dotyczy: wniosku Radnej Powiatu Cieszyńskiego z dnia 24.02.2015 r. w sprawie zasadności postawienia znaku STOP na wjeździe z ul. Stawowej na ul. Cieszyńską w Ustroniu.

W imieniu Zarządu Powiatu Cieszyńskiego informuję, że w dniu 30.11.2014 r. zarządca drogi wprowadził na skrzyżowaniu ul. Stawowej z drogą powiatową 2607S (ul. Cieszyńska) w Ustroniu, organizację ruchu na podstawie zatwierdzonego projektu organizacji ruchu (zatwierdzenie nr WKT.7121.98.2014 z dnia 21.07.2014 r.).

Rys. 3. 2. 21. 2. Widoczność na zatrzymanie się przed skrzyżowaniem

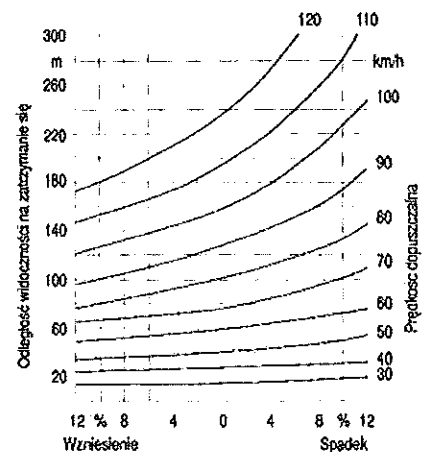
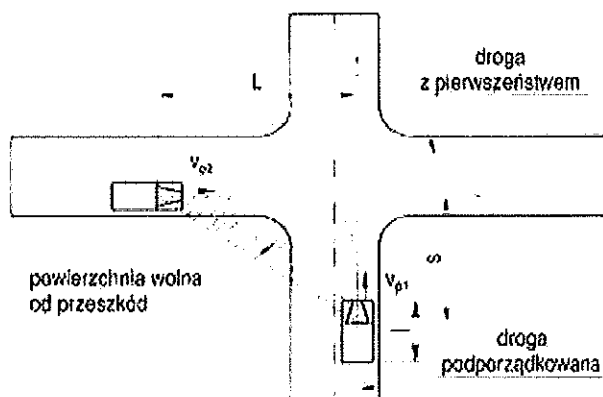
Jeżeli okaże się, że w polu trójkąta widoczności znajdują się przeszkody, które w znaczny sposób utrudniają spostrzeganie pojazdów poruszających się po drodze z pierwszeństwem przejazdu, należy na drodze podporządkowanej umieścić znak B-20 lub ograniczyć prędkość na drodze podporządkowanej. W przypadku ograniczenia prędkości, należy ponownie ustalić trójkąt widoczności. Znak B-20 należy stosować z dużą rozważą, aby nie uległ on deprecjacji. Znak ten może być umieszczony na jednym lub dwóch wlotach na skrzyżowanie, tam gdzie występuje brak widoczności.”

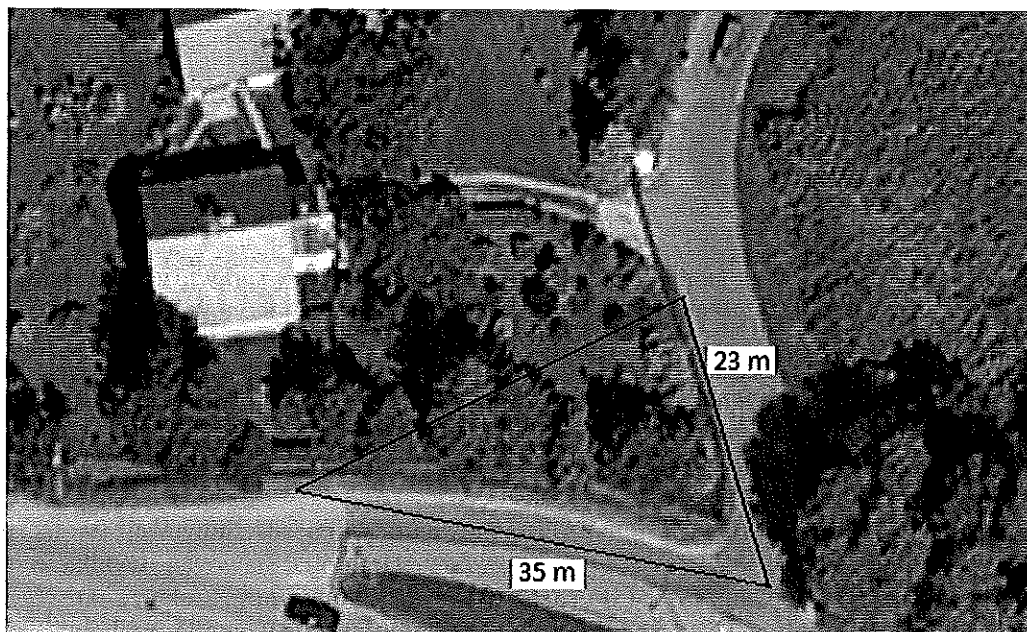
Schemat poglądowy trójkąta widoczności o wymiarach 23m na 35 m wrysowano na zdjęcie przedstawiające przedmiotowe skrzyżowanie. Z przeprowadzonych obliczeń wynika, że w polu trójkąta widoczności znajdują się przeszkody (plot, drzewa, krzewy) które w znaczny sposób utrudniają spostrzeganie pojazdów poruszających się po drodze z pierwszeństwem przejazdu, w związku z czym oznakowanie wlotu ul. Stawowej na ul. Cieszyńskiej jest zgodne z załącznikami nr 1-4 do rozporządzenia Ministra Infrastruktury Dz. U. Nr 220, poz. 2181 z dnia 23 grudnia 2003 r. szczegółowe warunki techniczne dla znaków i sygnałów drogowych oraz urządzeń bezpieczeństwa ruchu drogowego i warunków ich umieszczania na drogach.

Po dokonaniu analizy zasadności zastosowania znaku STOP na wlocie ul. Stawowej do ul. Cieszyńskiej stwierdzono, że istniejące oznakowanie wlotu ul. Stawowej jest właściwe z punktu widzenia bezpieczeństwa ruchu drogowego. Zastosowanie innego rozwiązania np. znaku A-7 (ustąp pierwszeństwa przejazdu) stwarzałoby realne zagrożenie bezpieczeństwa ruchu drogowego na tym skrzyżowaniu (nieustąpienie pierwszeństwa przejazdu), z powodu braku wymaganej właściwej widoczności.
